Вертолёты R44 Письмо по технической эксплуатации SL-76A
(заменяет Письмо по технической эксплуатации R44 SL-76)

ДАТА: 11 ноября 2020 г. **РЕДАКЦИЯ "А":** 30 июня 2021 г.
КОМУ: Владельцам, эксплуатантам и техническому персоналу по обслуживанию вертолётов серии R44
ТЕМА: Запчасти для автомата перекоса C017-4;
запчасти для автомата перекоса C017-6 модификации "AA", "AB", "AC"

РИС. 1

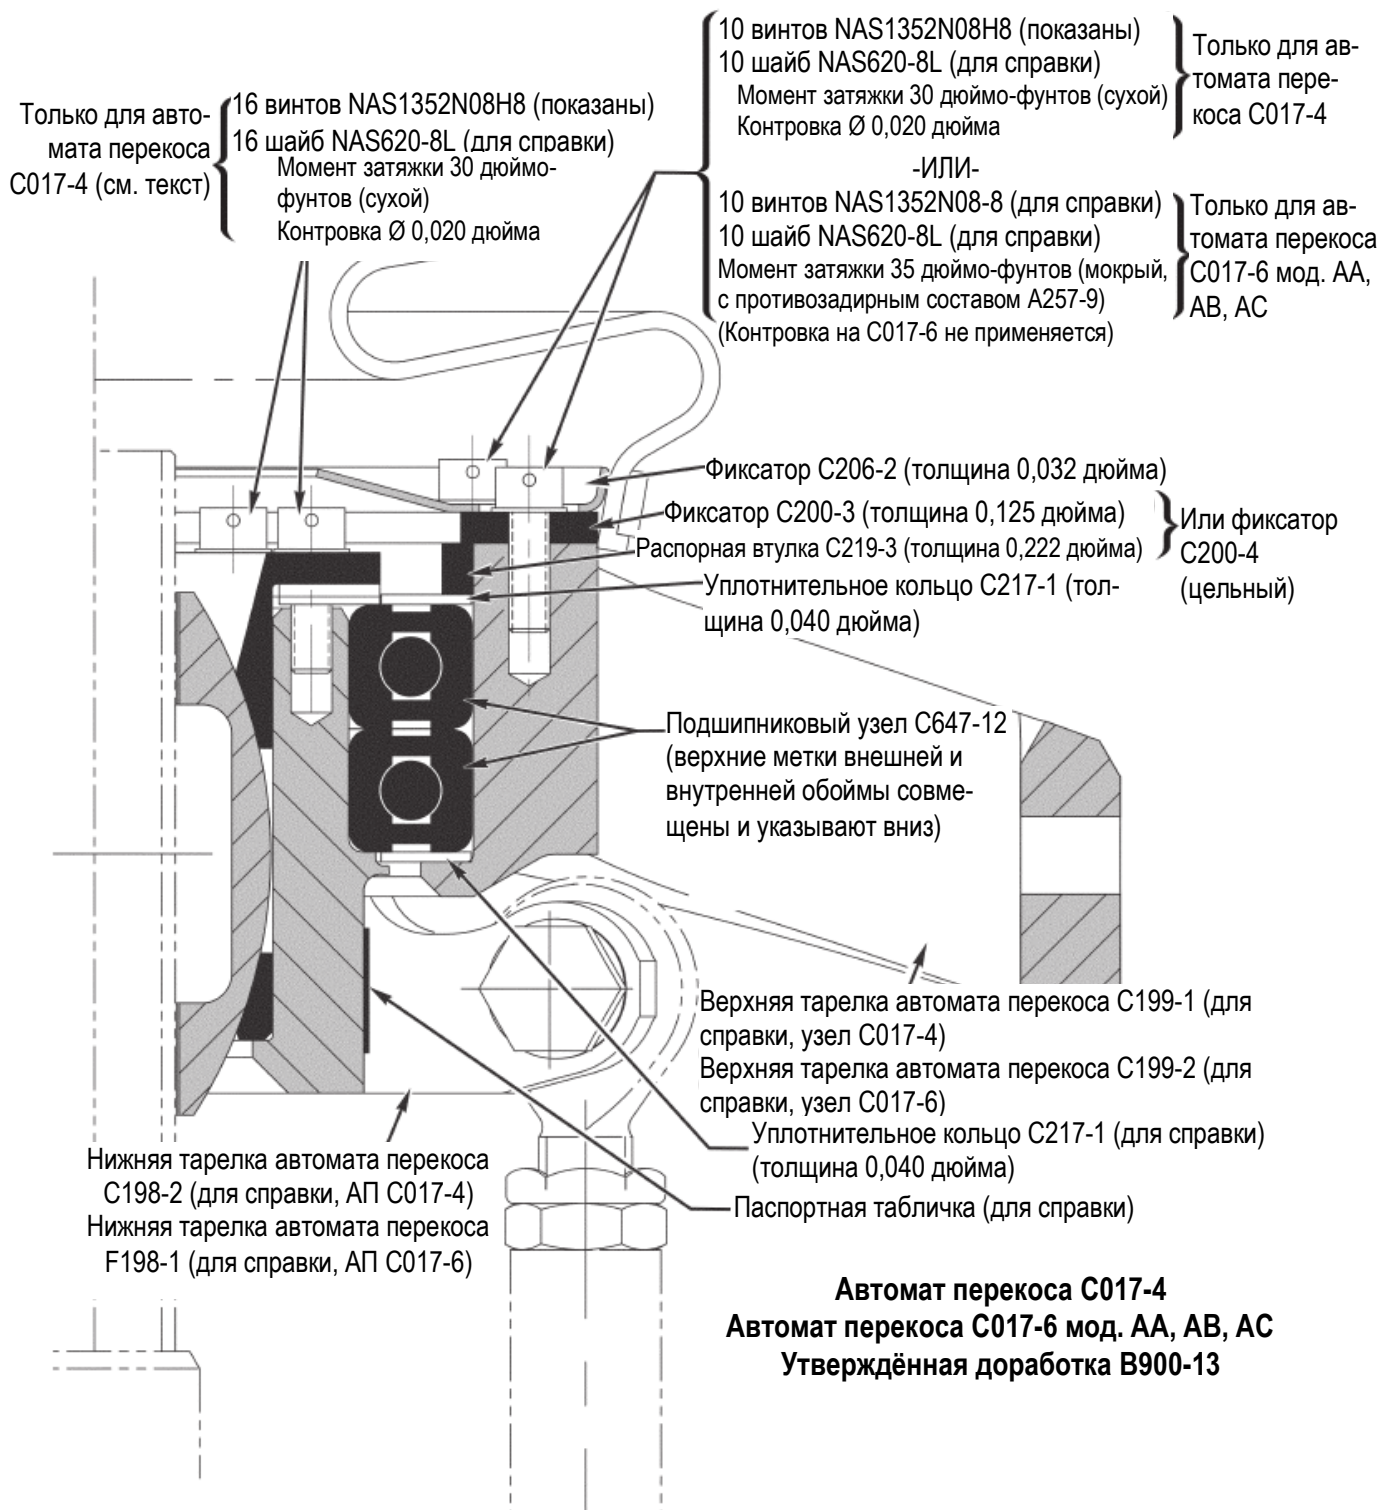
ОСНОВАНИЕ: В связи с процессом совершенствования продукции выпуск некоторых деталей автомата перекоса прекращён. На автоматы перекоса ранних выпусков разрешается устанавливать детали новых модификаций согласно указаниям ниже. В редакции "А" описана дополнительная утверждённая конфигурация.

1. Если на паспортной табличке автомата перекоса указан номенклатурный номер C017-4, а также если указан номенклатурный номер C017-6 с индексом модификации ("REV") "AA", "AB" или "AC", обратитесь к Иллюстрированному каталогу деталей R44 (R44 IPC), рис. 67-75, редакция январь 2014 г. или более поздняя. Если требуются какие-либо из нижеперечисленных деталей и их нечем заменить, следует снять все нижеперечисленные детали с автомата перекоса и утилизировать их:

- фиксатор C200-1;
 - фиксатор C206-1;
 - защитная шайба C218-1;
 - защитная шайба C218-2;
 - распорная втулка C219-1;
 - распорная втулка C219-2;
 - десять винтов со шлицевой головкой AN503-8-8 на верхней тарелке C199-1 автомата перекоса (только на автомате перекоса C017-4).

2. Установите все нижеперечисленные новые детали согласно рис. 1:
 - фиксатор C200-4 (заменяет фиксатор C200-3 и распорную втулку C219-3);
 - фиксатор C206-2;

- уплотнительное кольцо C217-1;
 - десять винтов NAS1352N08H8 на верхней тарелке C199-1 автомата перекоса (только на автомате перекоса C017-4; для облегчения техобслуживания можно дополнительно заменить данными винтами 16 винтов AN503 на нижней тарелке автомата перекоса).

3. Нанесите контрастным перманентным маркером или эпоксидной краской маркировку "B900-13 MOD" ("Доработка B900-13") на нижнюю тарелку автомата перекоса возле паспортной таблички C017. (Доработка B900-13 соответствует рис. 67-73 Иллюстрированного каталога деталей R44 (R44 IPC)).
